コーニングインターナショナル株式会社  
ライフサイエンス事業部Falcon®セルカルチャーフラスコ  
(製品コード：353024、353110)  
一部仕様変更のお知らせ

2016年7月より、Falcon®セルカルチャーフラスコの製造に使用する金型が変更になります。

(現行の樹脂注入位置) → (変更後の樹脂注入位置)

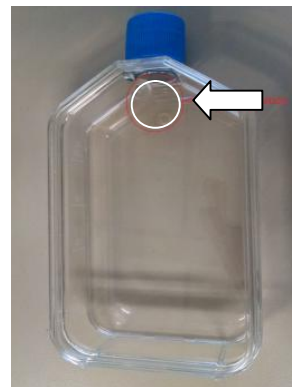
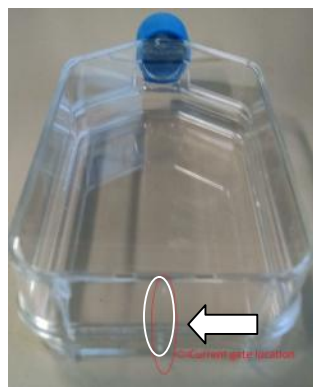
<変更内容> 金型の樹脂注入位置が変更になります。
